RAPPORT DE CONTROLE D'INSTALLATION ÉLECTRIQUE DOMESTIQUE

27.940

Rle Baillot 18/20 Quaregnon 7390

Visite périodique (Livre 1 6.5)

Tableau 1

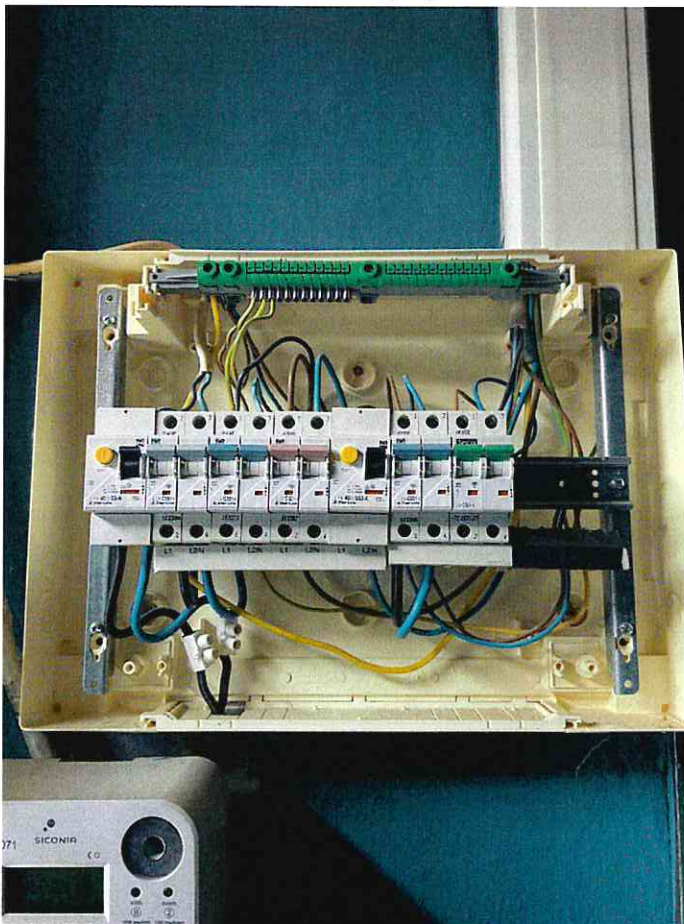
Libellé	Paragraphe
La valeur de la résistance de ce circuit (TBT) est insuffisante, celle-ci doit être au minimum de 500.000 Ohms.	L1: 6. 4. 5. 1.; L3: 6. 4. 5. 2.
Réaliser une prise de terre conforme aux prescriptions.	L1 : 4.2.3.; 5.4.2.; 5.4.3.
Réaliser les liaisons équipotentielles principales et leurs connexions.	L1: 4.2.3.2.; 4.2.3.4.; 5.4.4.1.; L3: 4.2.3.2.; 4.2.3.4.; 5.4.4.1.
Prévoir le(s) schéma(s) unifilaire(s) de l'installation.	L1: 3.1.2.; 9.1.1; 9.1.2
Prévoir le(s) schéma(s) de position de l'installation.	L1: 9.1.2.
La tension nominale doit être affichée de manière apparente en un endroit judicieusement choisi.	
Le conducteur de protection (PE) est à distribuer dans toute l'installation.	L1: 4.2.4.3.; 5.4.3.6.; L3: 5.4.3.6.
Nous conseillons de supprimer les canalisations hors d'usage.	
Remplacer le conducteur isolé vert/jaune utilisé comme conducteur actif.	L1: 5.1.6.2.
Interrupteur, prise de courant ou boîte de dérivation à reconditionner et/ou refixer.
